PROGETTO PER LA REALIZZAZIONE DI UN IMPIANTO PER LA  
PRODUZIONE DI ENERGIA MEDIANTE LO SFRUTTAMENTO DEL VENTO  
NEL MARE ADRIATICO MERIDIONALE - LUIPIAE MARIS  
35 WTG – 525 MW

**PROGETTO DEFINITIVO - SIA**

**Relazione di riscontro al parere del MIC**  
del 14.06.2024 protocollo 0110158

*Immagine inserita dalla SABAP BR LE con indicazione "punto di approdo del cavo terrestre"*

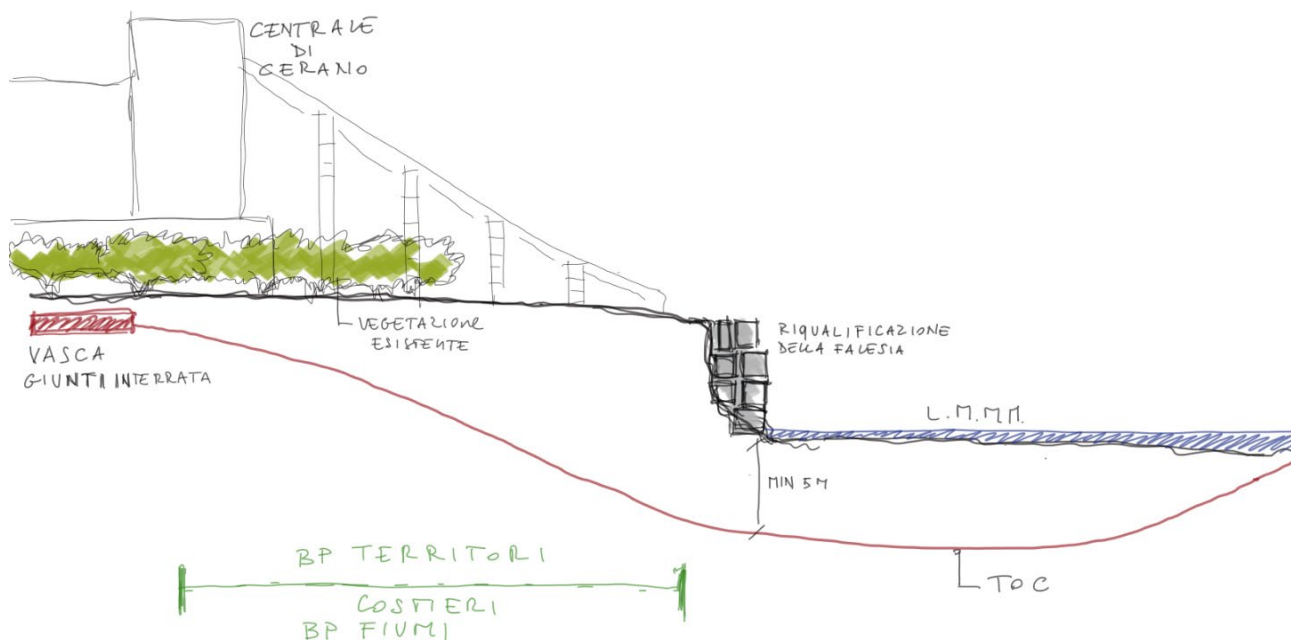
*(...) con punto di approdo nei pressi della Centrale Elettrica di Cerano, nell'area sottoposta a tutela paesaggistica ai sensi dell'art. 136 del D.Lgs 42/2004 (PAE0130 – D.M. del 01/08/1985), all'interno della quale è posta la giunzione tra il cavo marino e la terna di cavi interrata (vasca giunti) di collegamento con la Stazione Elettrica di trasformazione della RTN a 380/150 kV di Brindisi-Pignicelle (...)*

Area oggetto di vincolo ai sensi dell'art. 136 del D. lgs. 42 del 2004, con DM 01/08/1985: Punto di approdo del cavo marino e di connessione con il cavo terrestre

**Pertanto, l'area risulta esterna a quanto rappresentato a pagina 48 del parere con la dicitura "punto di approdo del cavo marino e di connessione con il cavo terrestre": le opere di progetto sono esterne alla perimetrazione della ZSC e della Riserva Naturale.**

Schema degli interventi previsti nell'approdo

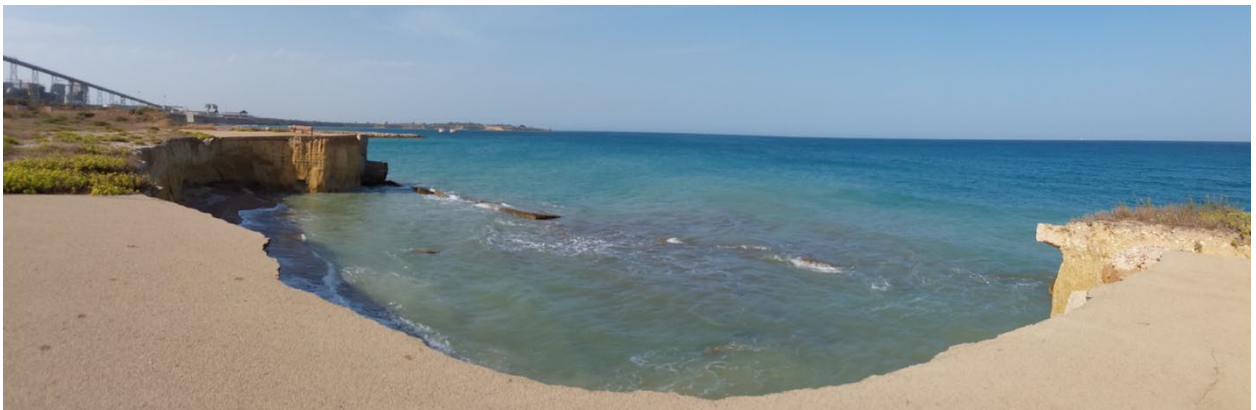
***In ragione del contesto paesaggistico ed alla luce dell'analisi effettuata, si ritiene che solo le opere a terra costituite dal tratto di cavo marino e dal cavo terrestre, ragione del loro impatto limitato, pur non essendo mirate alla riqualificazione del paesaggio rurale e costiero e pur costituendo elementi artificiali che contribuiscono ad aggravare lo stato di snaturamento del territorio, possono essere ritenute ammissibili dal contesto paesaggistico di riferimento nei limiti prescrittivi delle norme appena sopra riportate.***

Lo schema esemplificativo riportato individua la consistenza delle opere di approdo e il passaggio del tratto in TOC; le fotografie che seguono indicano invece lo stato dei luoghi e della falesia presso il punto di approdo.

Pur non interferendo direttamente con la falesia, il progetto propone il suo consolidamento, seguendo il principio di "riqualificazione del paesaggio naturale e costiero". Questo principio è quindi integrato nelle previsioni progettuali e applicato a tutti gli interventi previsti, **contrariamente a quanto riportato nel parere a pg. 25.**

Mappa MIT alternativa redatta dalla SABAP BR LE

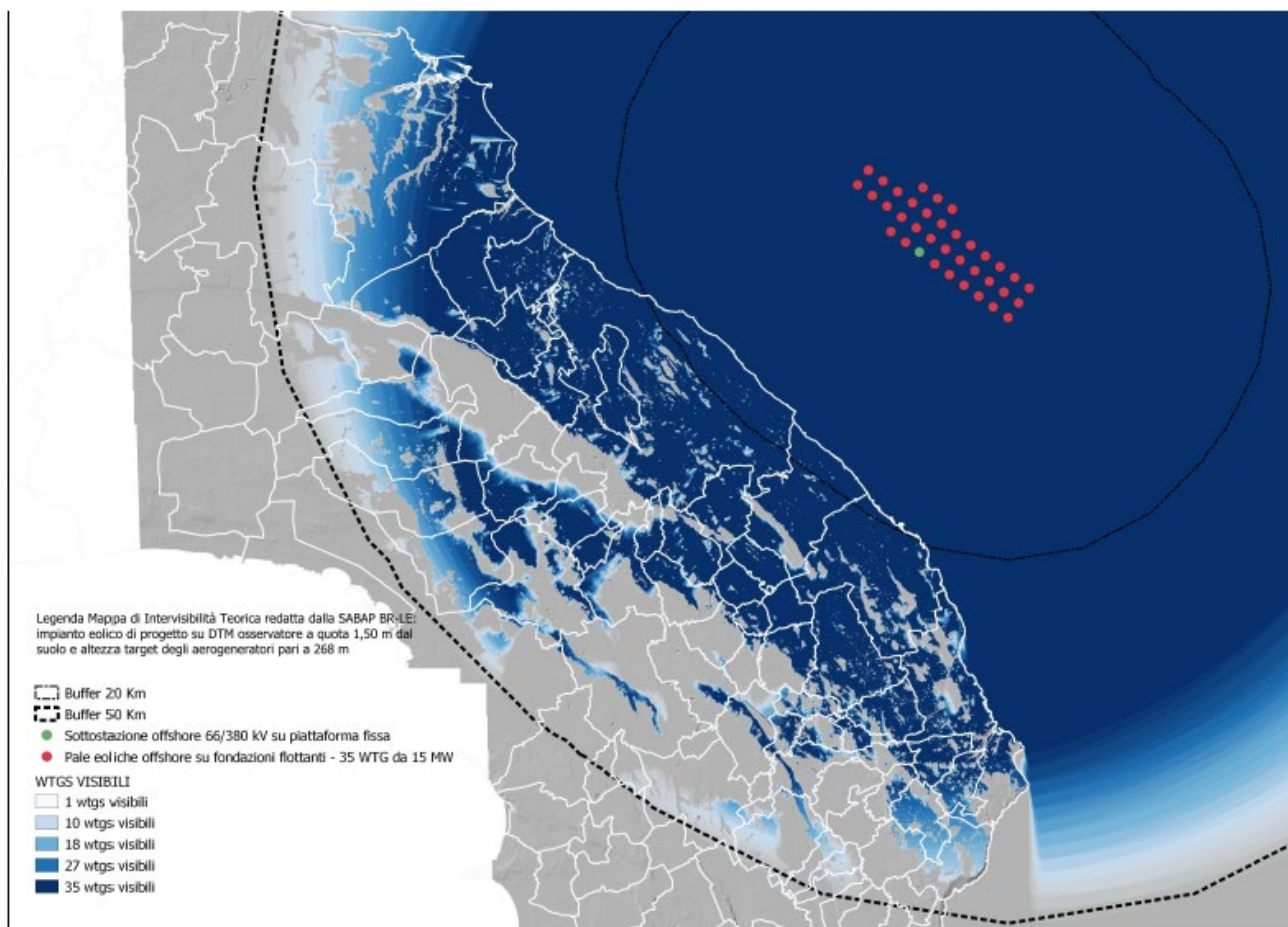
**Questa Soprintendenza ha elaborato la mappa di intervisibilità teorica dell'impianto con l'utilizzo di un calcolo su base GIS (Geographic Information System) utilizzando come dati di input il solo Modello Digitale del Terreno dell'area in esame scaricabile dal sito della Regione Puglia (<https://www.sit.puglia.it>) e utilizzando, così come fatto dal proponente, il punto di osservazione posto convenzionalmente a quota 1,50 m dal suolo e un'altezza target degli aerogeneratori pari a 150 m. Da tale elaborazione, senza prendere in considerazione oggetti territorialmente schermanti (come fatto dal proponente), è risultata una MIT analoga a quella presente nel progetto (cfr. Mappe 1 e 2 sotto riportate).**

Inoltre, aver considerato l'altezza target degli aerogeneratori pari a 150 m in corrispondenza dell'hub, ovvero fino al centro del rotore, fa scaturire uno studio sulla visibilità poco realistico in quanto in qualsivoglia studio della intervisibilità l'altezza target degli aerogeneratori dovrebbe essere considerata da un minimo di 209 m, considerando il momento in cui due lame sono poste a 120° con la torre ad un massimo di 268 m, considerando il momento in cui una lama è in asse con la torre.

In considerazione di quanto su esposto è stata elaborata da questa Soprintendenza una MIT considerando un'altezza target degli aerogeneratori pari a 268 m (cfr. Mappa 3 sotto riportata); il risultato ottenuto mostra una visibilità degli aerogeneratori fino al buffer di 50 Km, risultato diverso da quello rappresentato nel progetto, ove si legge "Come evidenziato nel capitolo relativo all'Analisi paesaggistica dell'ambito, l'area di riferimento non presenta significative variazioni di quota; tuttavia, le differenze altimetriche e la presenza di una linea di displuvio con direzione nord-sud sono tali da rendere l'impianto non visibile già a una distanza di 40 km dalla costa adriatica. (cfr. Elaborato ES\_8\_1.1 Relazione paesaggistica, p. 50).

Tuttavia, è opportuno evidenziare quanto segue: la redazione della mappa di progetto è avvenuta sulla base del medesimo DTM (Digital Terrain Map) utilizzato dalla Soprintendenza, pertanto, la "quota 1.50 m dal suolo" indicata nella relazione paesaggistica specifica che l'osservatore, sia nei fotoinserimenti che nelle viste analizzate nel paragrafo successivo, è sempre posto a 1.50 metri (altezza dell'occhio di una persona di media statura) dal suolo, il che, con l'utilizzo del DTM, corrisponde all'orografia del territorio e quindi alla "variabilità delle quote altimetriche" proprio come nella mappa alternativa redatta dalla Soprintendenza.

Ne è la prova il fatto che le mappe MIT (Mappe di Intervisibilità Teorica) a 150 m redatte dal progettista e dalla Soprintendenza siano "analoghe", come indicato nel parere.

Le minime differenze tra le due mappe derivano dall'inclusione, nel calcolo, degli "oggetti territorialmente schermanti".
